**Добавление 105: Правила № 106**

**Пересмотр 1 - Поправка 1**

**ЕДИНООБРАЗНЫЕ ПРЕДПИСАНИЯ, КАСАЮЩИЕСЯ ОФИЦИАЛЬНОГО УТВЕРЖДЕНИЯ ПНЕВМАТИЧЕСКИХ ШИН ДЛЯ СЕЛЬСКОХОЗЯЙСТВЕННЫХ ТРАНСПОРТНЫХ СРЕДСТВ И ИХ ПРИЦЕПОВ**

### "ЧАСТЬ С: ШИНЫ ДЛЯ СЕЛЬСКОХОЗЯЙСТВЕННЫХ МАШИН

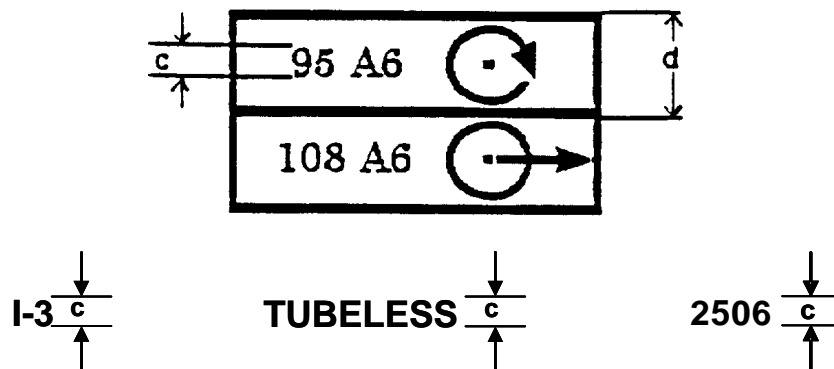
Приложение 3, часть С, изменить следующим образом:

Пример маркировки, которая должна наноситься на типы шин, соответствующие настоящим Правилам

- с) обозначение "TUBELESS", I-3, если таковое имеется, факультативное слово "RADIAL", факультативное слово "IMPLEMENT" и дата изготовления могут проставляться отдельно от обозначения размера".
